Bebauungsplan 1-279-1 „westliche Unterstadt“

**Bebauungsplan Nr. 1-279-1 „Westliche Unterstadt“
Hafenstraße/Herzogstraße/Kavarinerstraße/Spoykanal**

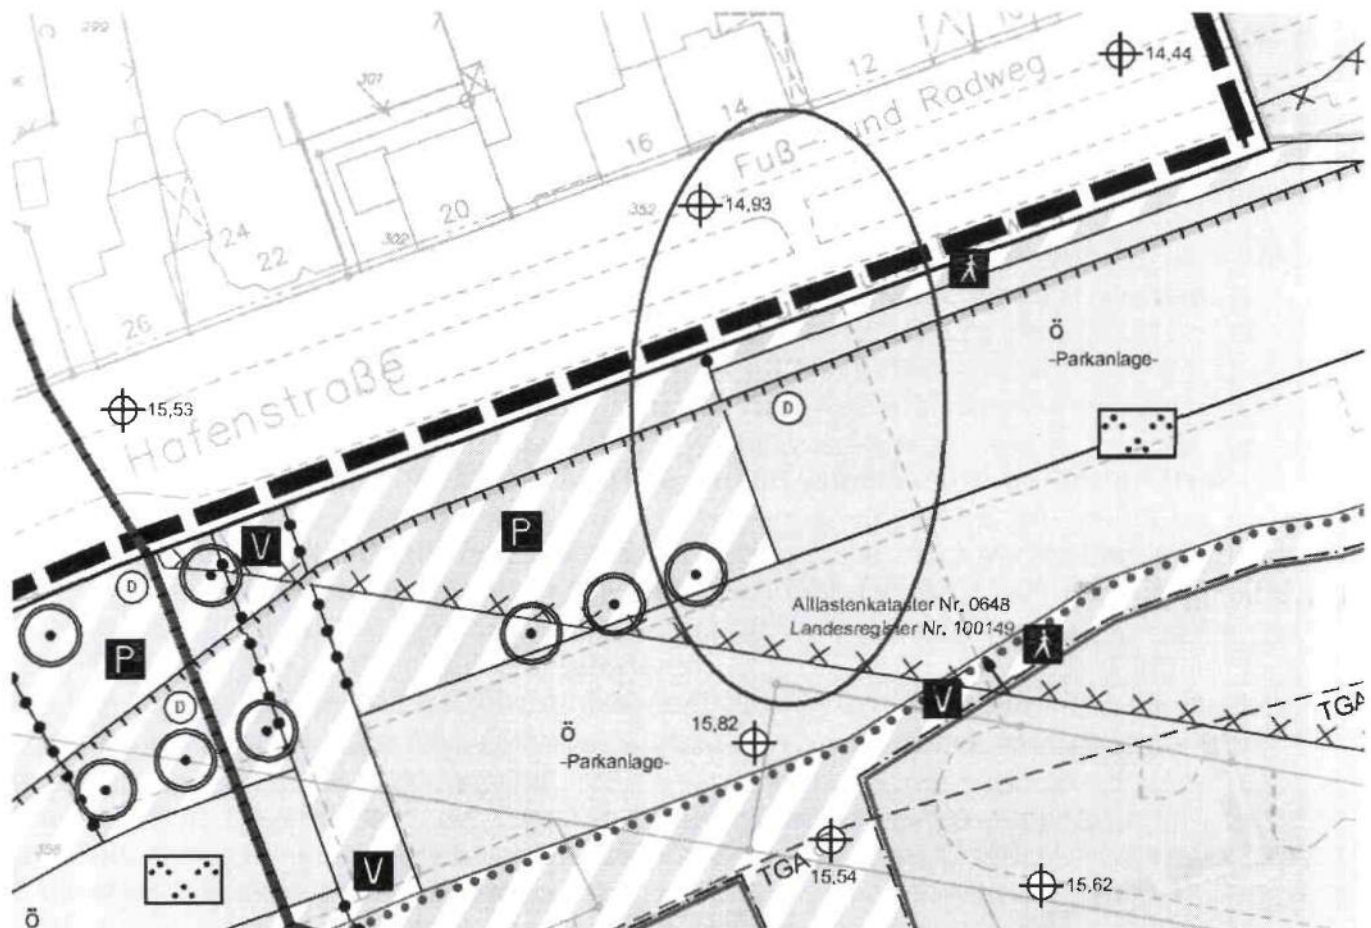
Damit verliert dieser Bereich der Innenstadt wieder einmal über 40 Stellplätze, was dem Wert und der Funktion der Kavariner Straße als Einzelhandelslage weiter schadet und damit die Unterstadt insgesamt schwächt.

Wie bisher sollte ein Teil des Platzes für öffentliche Stellplätze genutzt werden.

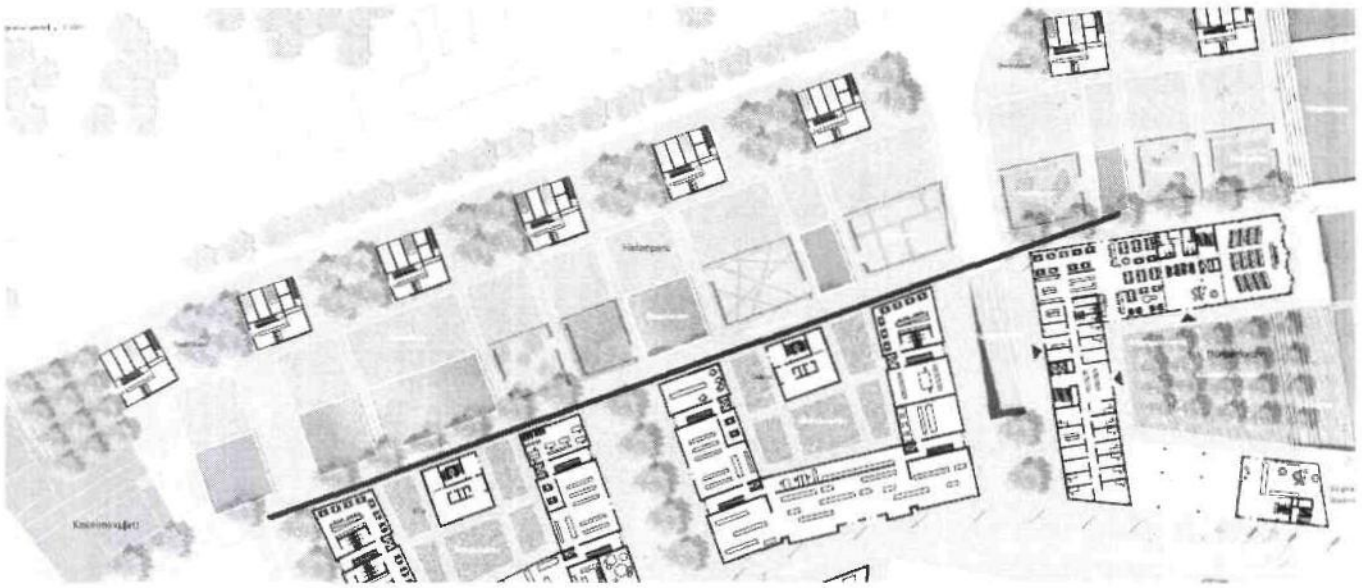
Dieses Areal ist nun als Grünfläche ausgewiesen.

Die Ausfahrt zur Hafenstraße und etliche Stellplätze gehen verloren.

Die gerade erst vor ein paar Jahren teuer neu angelegten Stellplätze sollen vernichtet werden, die Ausfahrt zur Hafenstraße wird damit versperrt, eine neue scheint nicht vorgesehen.

Im Gegensatz dazu der aktuelle B-Plan :

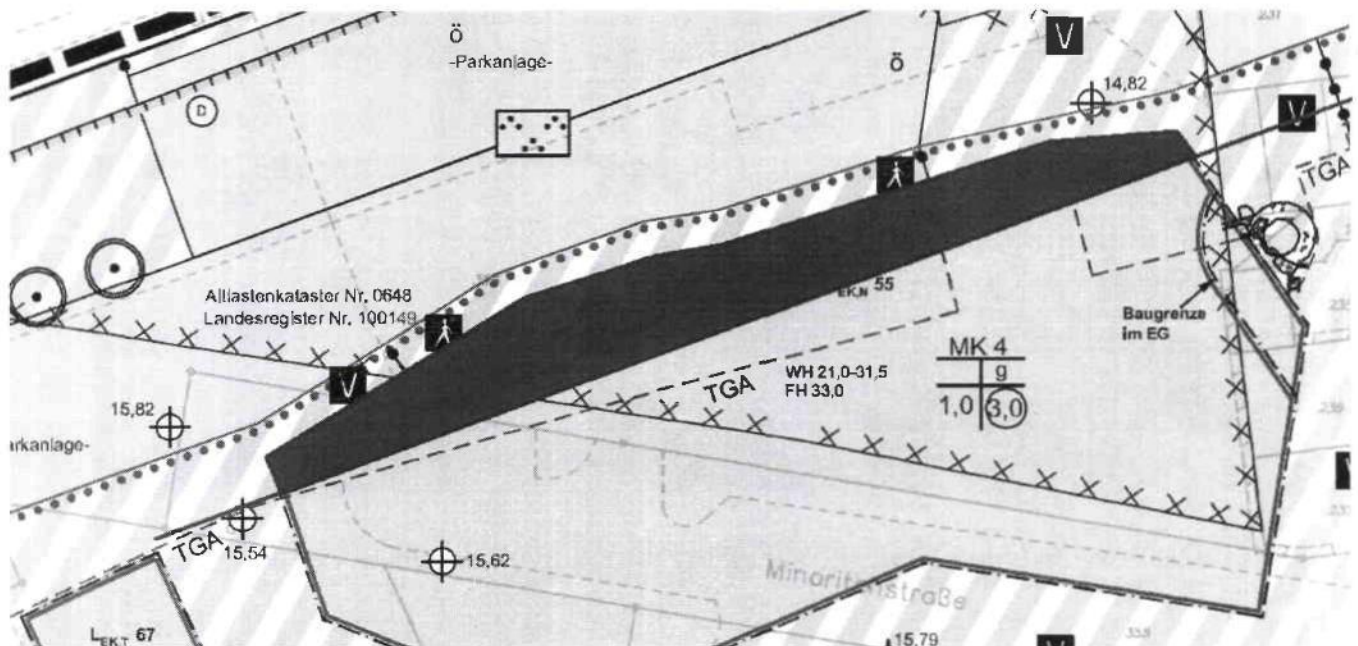
B-Plan : Die GrünFläche wird von Süden her massiv eingeschnürt, der Blick eingeschränkt.

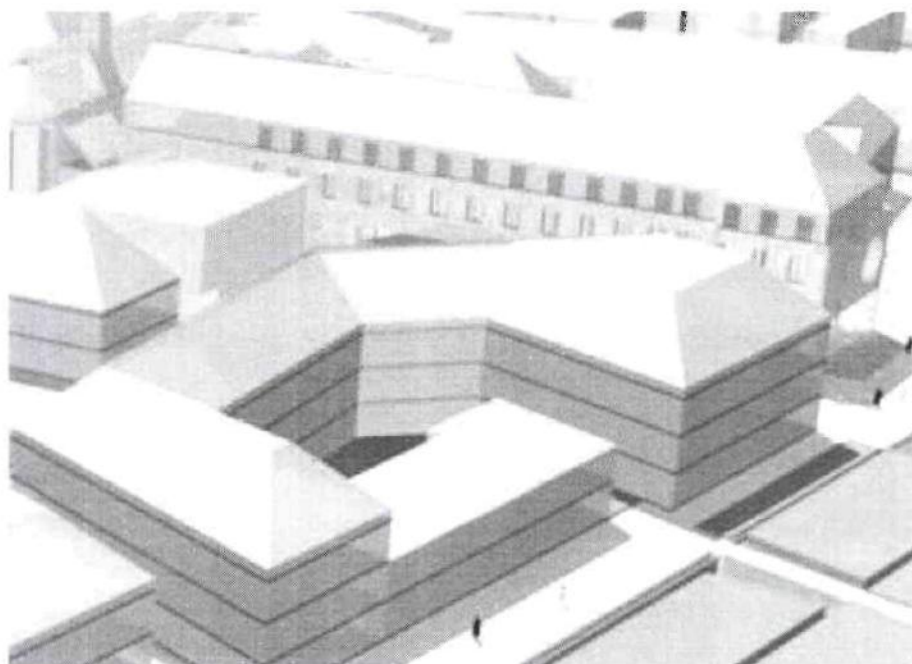
Vom Kreisverkehr an der Hafenstraße aus (14,46m über NN) ragt der auf MK 4 vorgesehene Klotz mit seiner Firsthöhe von 33m gewaltige 18,50m in den Himmel. Dies ist kein angemessener Anblick für den „Eingang“ zur Innenstadt.

Die hohen Mauern werden Besucher eher abstoßen als anziehen.

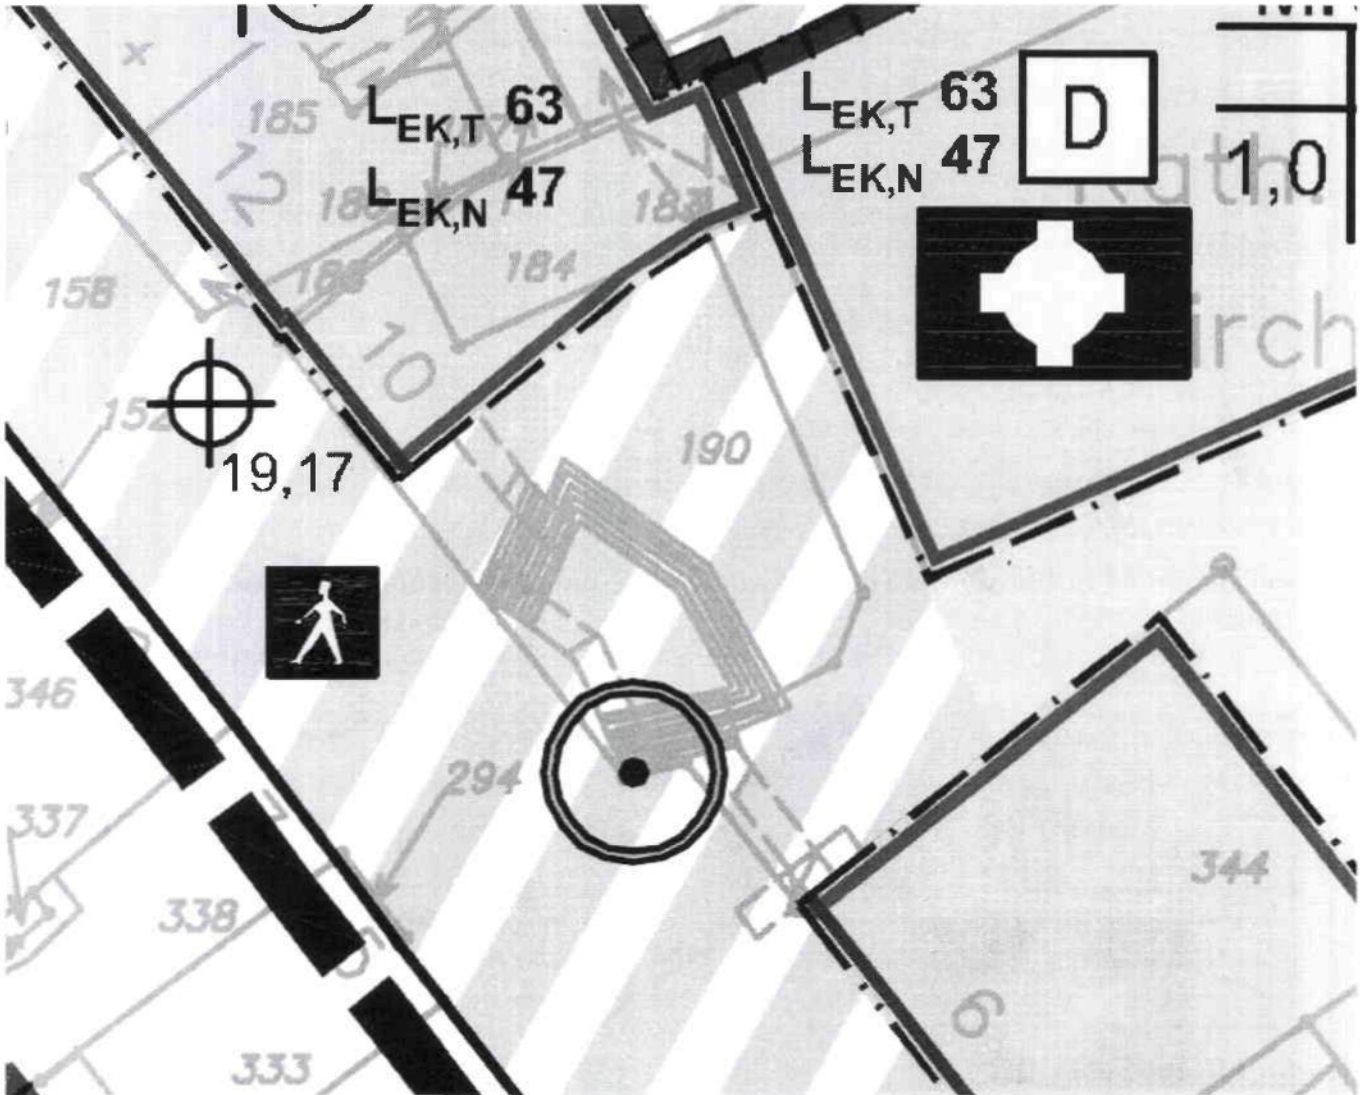
Rings um das RatHaus fehlen behindertenGerechte ParkPlätze.
Bisher gab es wenigstens 2 davon direkt vor dem HauptEingang.

Mindestens diese sollten wiederhergestellt werden.

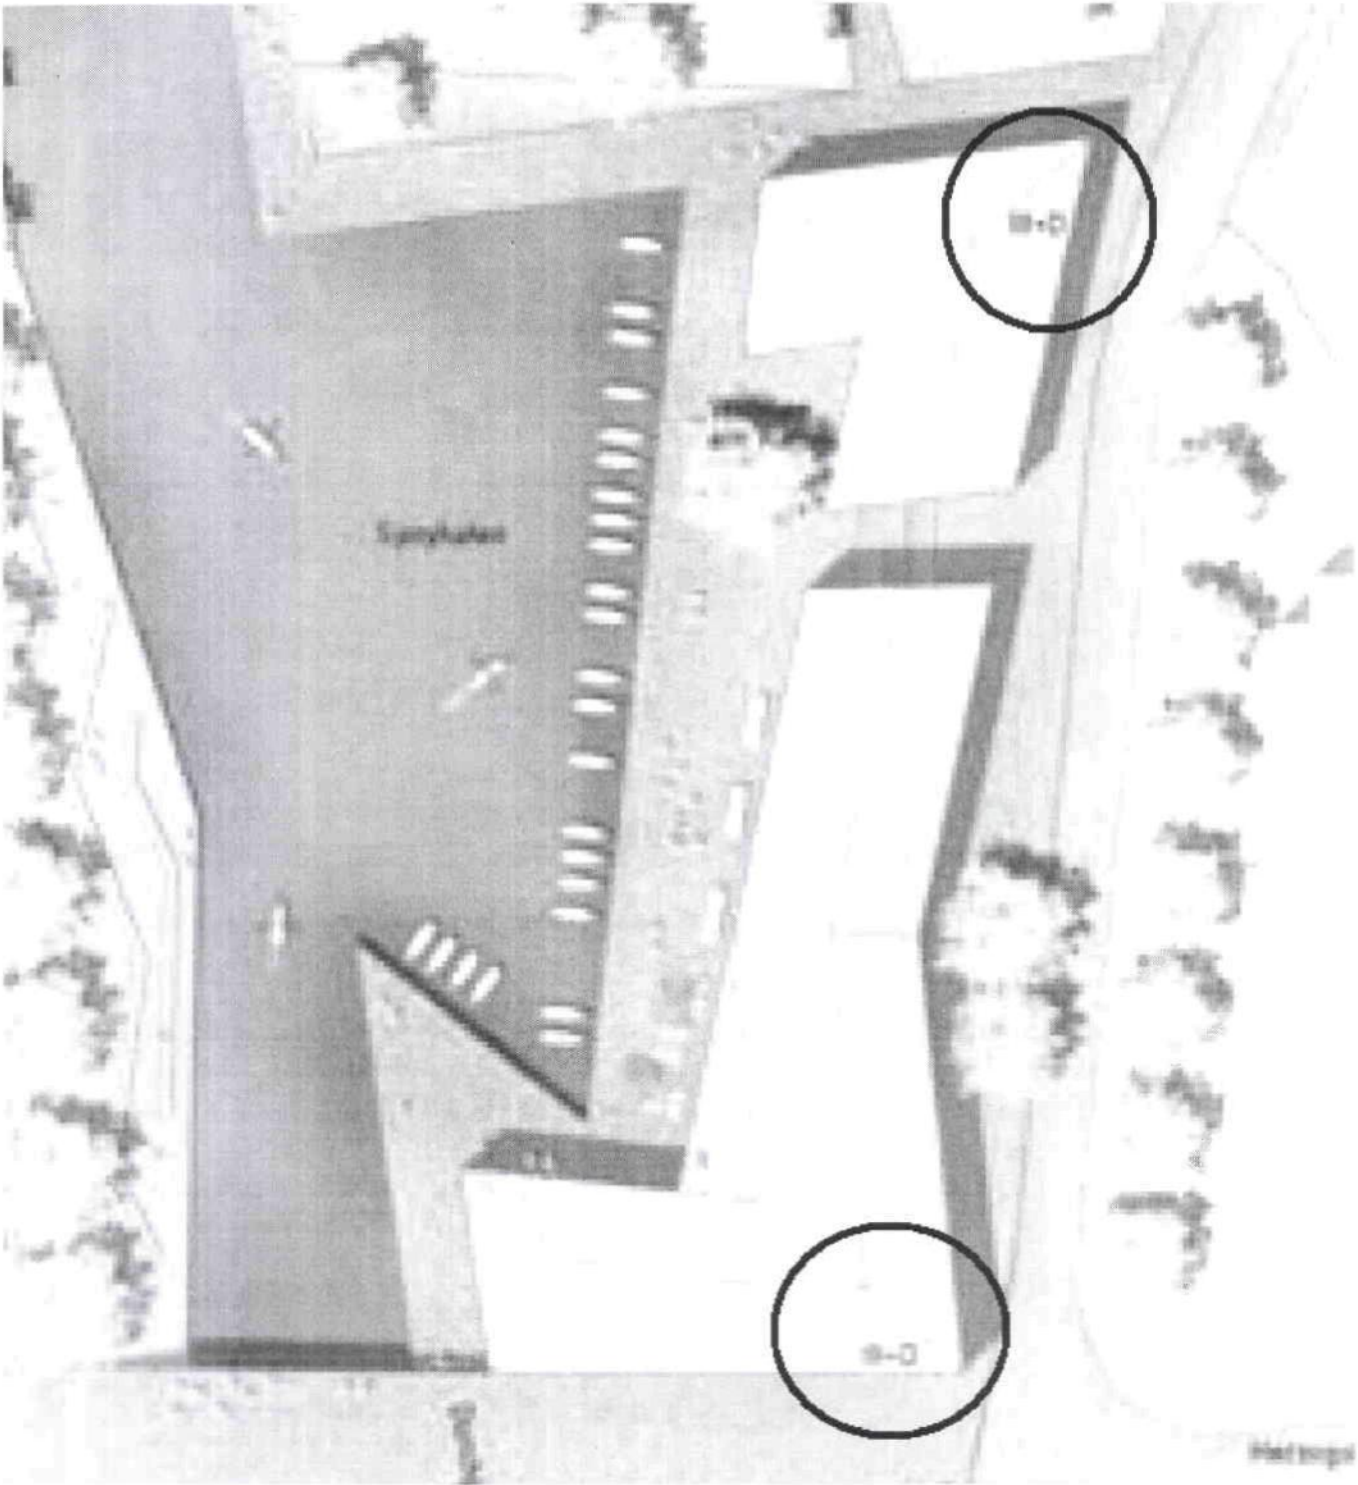
Der HotelKomplex ist deutlich BREITER als die beiden von ASTOC geplanten Gebäude,
es ist um ca. 7m nach Norden LÄNGER als von ASTOC vorgesehen
(und versperrt durch beides den Blick auf die SchwanenBurg)
und es ist um 1 ganzes Geschoß plus 1,30m HÖHER !

ASTOC hatte für jedes der beiden Gebäude nur III VoUGeschosse plus DachGeschoß geplant :

MK 4 soll nicht als geschlossene, riesige Fläche zu Bebauung ausgewiesen werden, sondern den zentralen InnenHof verwirklichen, den die Bürger ausgewählt haben. Um diesen herum sollen sich schmalere Trakte gruppieren, die in der Regel nur ca. 8 bis 10 Meter „dick“ sind.

C 05.)

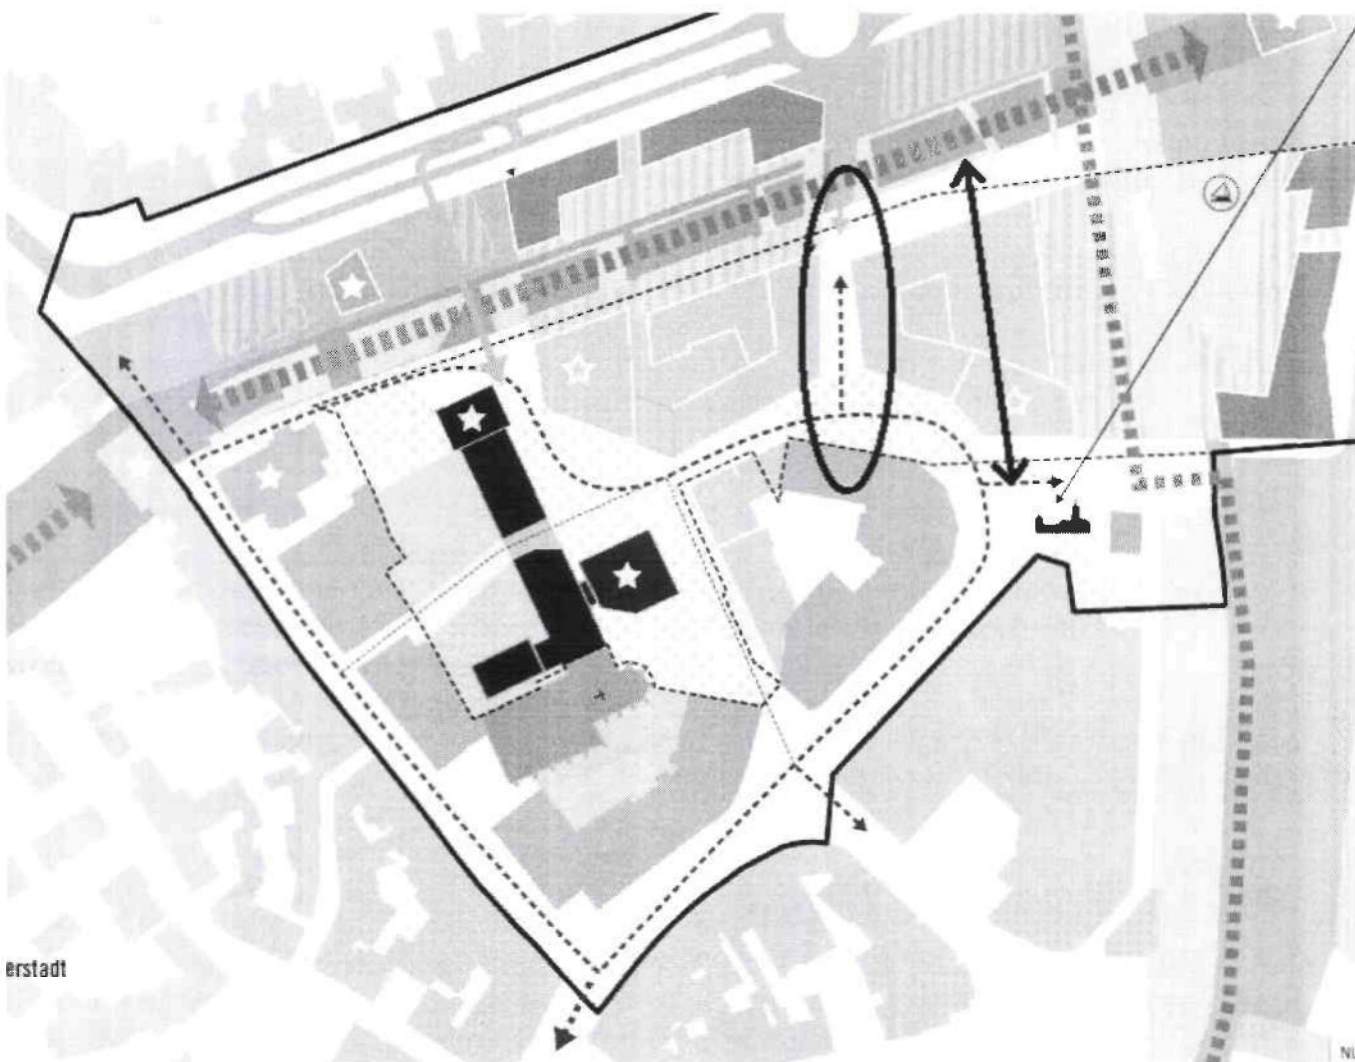
Der DurchGang zwischen MK 3 und MK 4 leitet die Passanten direkt in die HerzogStraße. Hingegen sollte der von ASTOC vorgesehene DurchGang zwischen Los 2 und Los 3 weiter westlich liegen :

Zusammen mit der geplanten - aber leider nicht verwirklichten - Passage durch das Rathaus sollte ein Wegenetz zwischen Spoy und Kavariner Straße sowie zwischen Ludwig-Jahn-Straße / Hafenstraße und großer Straße vielfältige attraktive Wege ermöglichen.

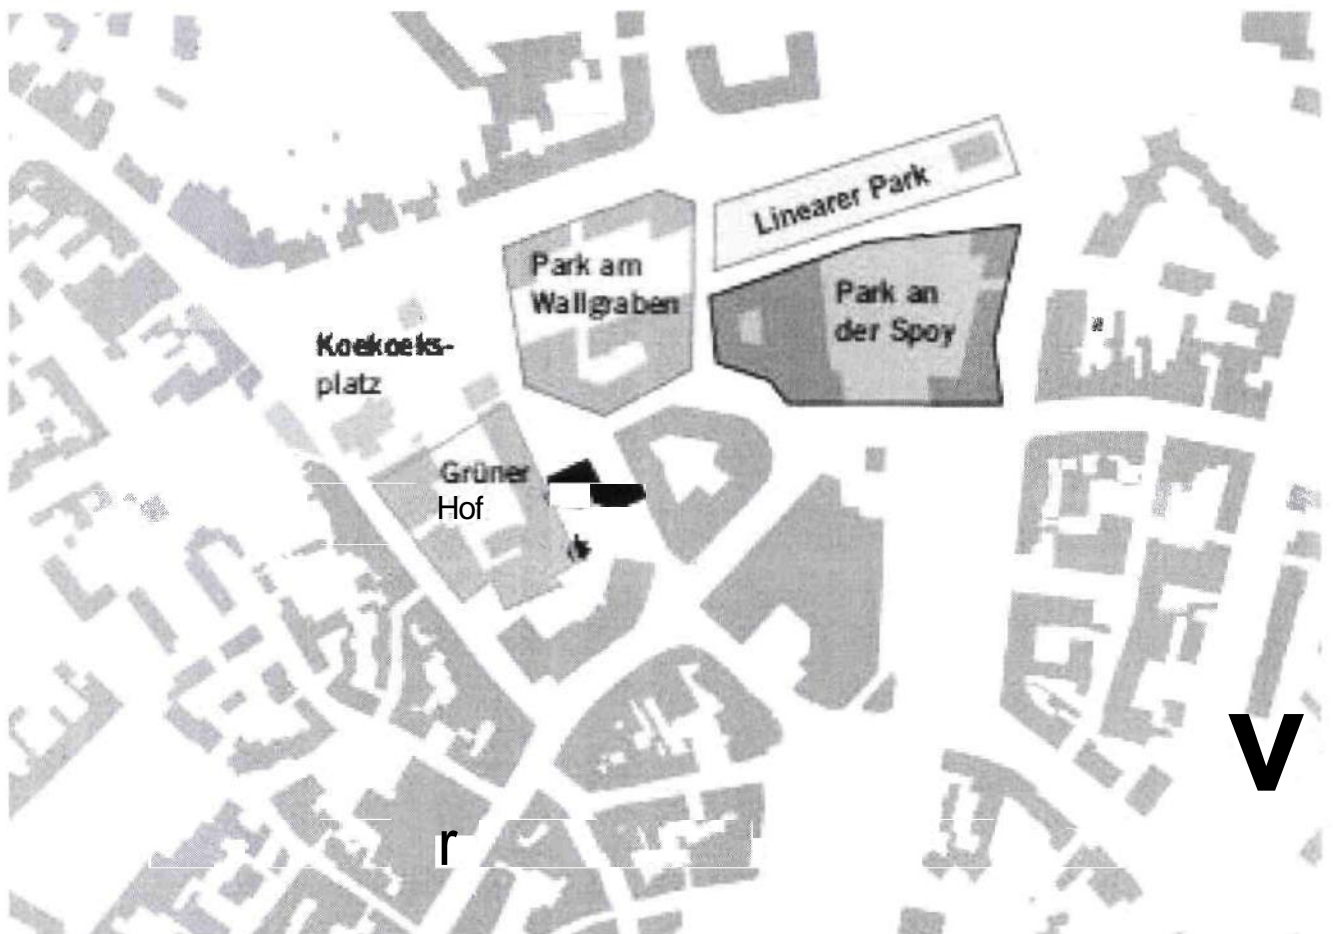
Auch durch den geplanten Bypass am Kreisverkehr für die Einfahrt zur Tiefgarage wird dieser Bereich für Fußgänger um so schwieriger zu passieren, was ebenfalls die Kavariner Straße vom Lauf abschneidet und die EinzelHandelsBetriebe und die Vermietbarkeit der LadenLokale weiter gefährdet. Nachdem der Kavariner Straße bereits in den vorigen Jahren massiv geschadet wurde, droht sie weiter zu veröden, wenn der Lauf noch mehr von ihr weg geführt wird. Die gesamte Unterstadt wird dann an Attraktivität verlieren.

Die Überquerung der Hafenstraße und die Fußwege um den Kreisverkehr herum sollten verbessert werden. Sie sollten so attraktiv und zielstrebig angelegt werden, daß der Lauf Richtung Innenstadt auf der ganzen Breite unterstützt wird.
